# Opinión Técnica de la modificación del Anexo 1 de los Títulos de las Asignaciones

## A-0032-M-Campo Ayatsil AE-0161-M-CHALABIL

Noviembre 2022

## Propuesta

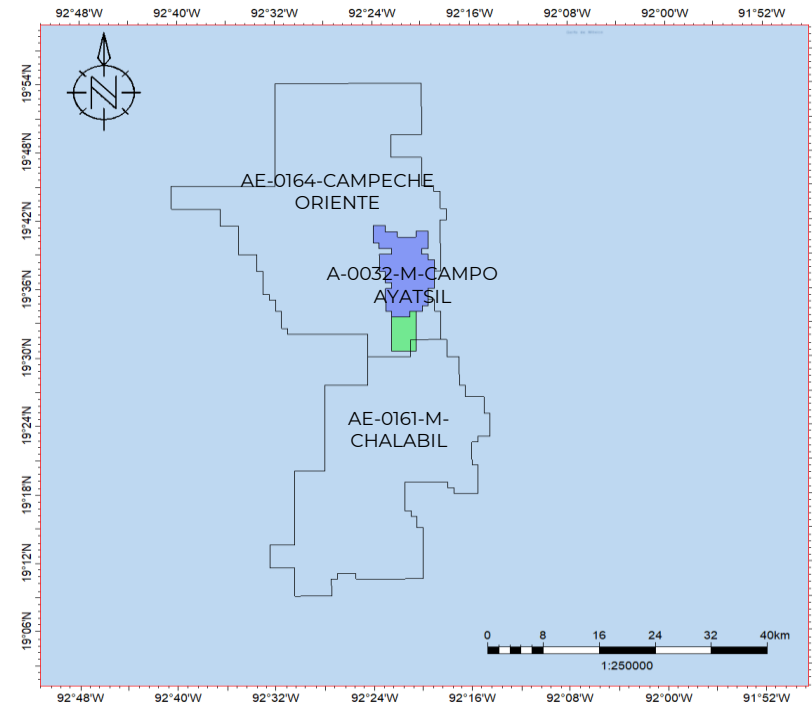
1. Ceder a la Asignación A-0032-M-Campo Ayatsil una porción del Área de las Asignaciones AE-0164-CAMPECHE ORIENTE y AE-0161-M-CHALABIL la profundidad de Cretácico.
2. Adicionar a la Asignación A-0032-M-Campo Ayatsil un área de 20.05 km<sup>2</sup> para implementar un proceso de recuperación secundaria.
3. En caso de adicionar el área solicitada, se deberá modificar el Anexo 1 en el apartado de restricciones de la AE-0161-M-CHALABIL.

A-0032-M-Campo Ayatsil	KI-KM-KS
A-0032-M-Campo Ayatsil	87.34 km <sup>2</sup>
AE-0161-M-CHALABIL	Actividad Exploratoria
AE-0164-CAMPECHE ORIENTE	Actividad Exploratoria

A-0032-M-Campo Ayatsil	KI-KM-KS
A-0032-M-Campo Ayatsil	107.39 km <sup>2</sup>
AE-0161-M-CHALABIL	Actividad de Extracción KI-KM-KS
AE-0164-CAMPECHE ORIENTE	Actividad de Extracción KI-KM-KS

# Conclusión

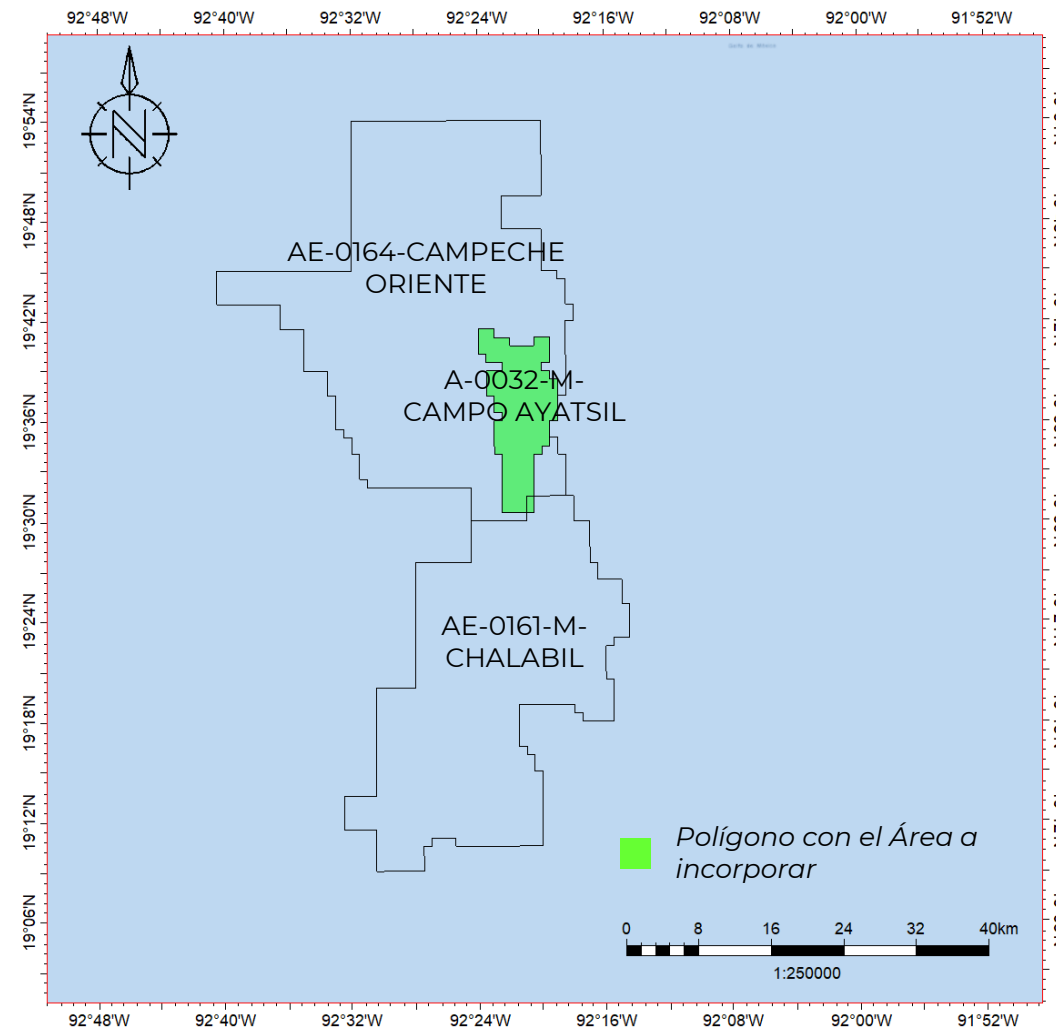
- Con base en la información remitida por la SENER, la propuesta de Modificación al Anexo 1 del Título de la Asignación A-0032-M-Campo Ayatsil resulta técnicamente viable.
- Los pozos a perforar, así como la infraestructura de inyección propuesta en la Asignación A-0032-M-Campo Ayatsil quedan contenidos en el nuevo polígono propuesto.
- Las Asignaciones Exploratorias no tienen afectación en sus Planes.
- El Título de Asignación AE-0161-M-CHALABIL, deberá modificar el Anexo 1 en el apartado de restricciones.
- Para la Asignación A-0032-M-Campo Ayatsil, el Operador deberá presentar la Modificación del Plan de Desarrollo para la Extracción.

Derivado del análisis presentado, se propone al Órgano de Gobierno **emitir la presente opinión** respecto de la **modificación del Anexo 1 Ubicación y Área de Asignación** del Título de la Asignación A-0032-M-Campo Ayatsil mismas que **resultan técnicamente factible**.
